## 基準地震動等審査ガイドの改正案について

令和4年2月24日  
原子力規制庁

基準地震動及び耐震設計方針に係る審査ガイド等の新旧対照及び改正の趣旨の説明

基準地震動及び耐震設計方針に係る審査ガイド等の一部改正について

図-1 基準地震動の策定に係る審査フロー

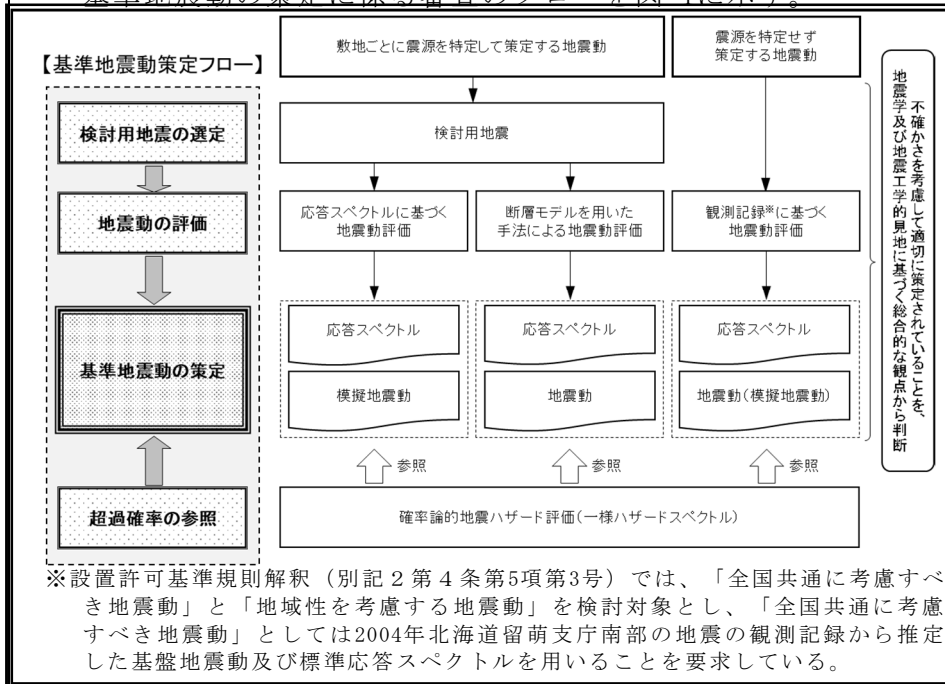
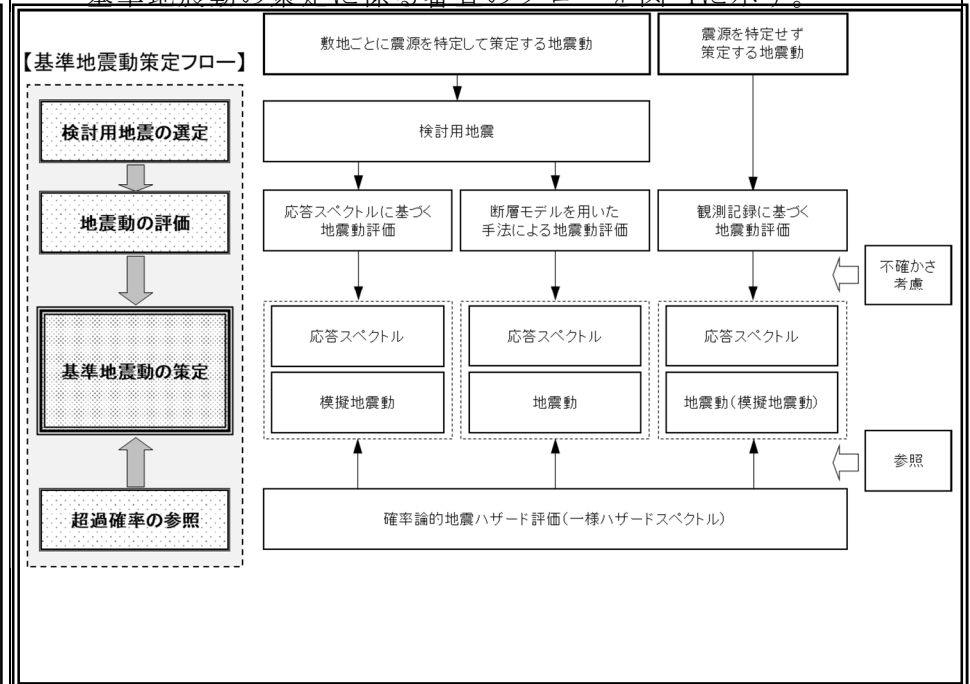
改正後	改正前	説明
<p>※設置許可基準規則解釈（別記2第4条第5項第3号）では、「全国共通に考慮すべき地震動」と「地域性を考慮する地震動」を検討対象とし、「全国共通に考慮すべき地震動」としては2004年北海道留萌支庁南部の地震の観測記録から推定した基盤地震動及び標準応答スペクトルを用いることを要求している。</p>		<p>○ 地震動評価から応答スペクトルを算出する際に不確かさを考慮すればよいような記載であったが、地震動の策定においては、総合的な観点から判断することからフロー図を修正した（「基準地震動の策定に係る審査について」（令和2年12月16日原子力規制委員会了承））。</p>
<p>図-1 基準地震動の策定に係る審査フロー</p>	<p>図-1 基準地震動の策定に係る審査フロー</p>	
<p>1.2 適用範囲（略）</p> <p>1.3 用語の定義（略）</p> <p>2. 基準地震動の策定に係る審査の基本方針</p> <p>基準地震動の策定に係る審査の基本方針は以下のとおりである。</p> <p>(1) 基準地震動は、「敷地ごとに震源を特定して策定する地震動」及び「震源を特定せず策定する地震動」について、それぞれ解放基盤表面における水平方向及び鉛直方向の地震動として策定されていることを確認する。</p> <p>(2) 基準地震動の策定に係る審査は、設置許可基準規則及び設置許可基準規則解釈に適合するか否かを本ガイドを参照しながら行うものであり、基準地震動が、地震動評価に大きな影響を与えると考えられる不確かさを考慮して適切に策定されていることを、地震学及び地震工学的見地に基づく総合的な観点から判断する。</p> <p>(3) 「敷地ごとに震源を特定して策定する地震動」は、内陸地殻内地震、プレート間地震及び海洋プレート内地震について、敷地に大きな影響を与えると予想される地震（以下「検討用地震」という。）を複数選定し、選定した検討用地震ごとに不確かさを考慮して、応答スペクトルに基づく地震動評価及び断層モデルを用いた手法による地震動評価により、それぞれ解放基盤表</p>	<p>1.2 適用範囲（略）</p> <p>1.3 用語の定義（略）</p> <p>2. 基本方針</p> <p>基準地震動の策定における基本方針は以下のとおりである。</p> <p>(1) 基準地震動は、「敷地ごとに震源を特定して策定する地震動」及び「震源を特定せず策定する地震動」について、それぞれ解放基盤表面における水平方向及び鉛直方向の地震動として策定されていること。</p> <p>(2) 「敷地ごとに震源を特定して策定する地震動」は、内陸地殻内地震、プレート間地震及び海洋プレート内地震について、敷地に大きな影響を与えると予想される地震（以下「検討用地震」という。）を複数選定し、選定した検討用地震ごとに不確かさを考慮して、応答スペクトルに基づく地震動評価及び断層モデルを用いた手法による地震動評価により、それぞれ解放基盤表</p>	<p>○ 審査側が主体となるように、全体的に文体や用語を修正した。</p> <p>○ 「不確かさについては、敷地における地震動評価に大きな影響を与えると考えられる支配的なパラメータについて分析した上で、必要に応じて不確かさを組み合わせる」としていたものは、「基準地震動が、</p>
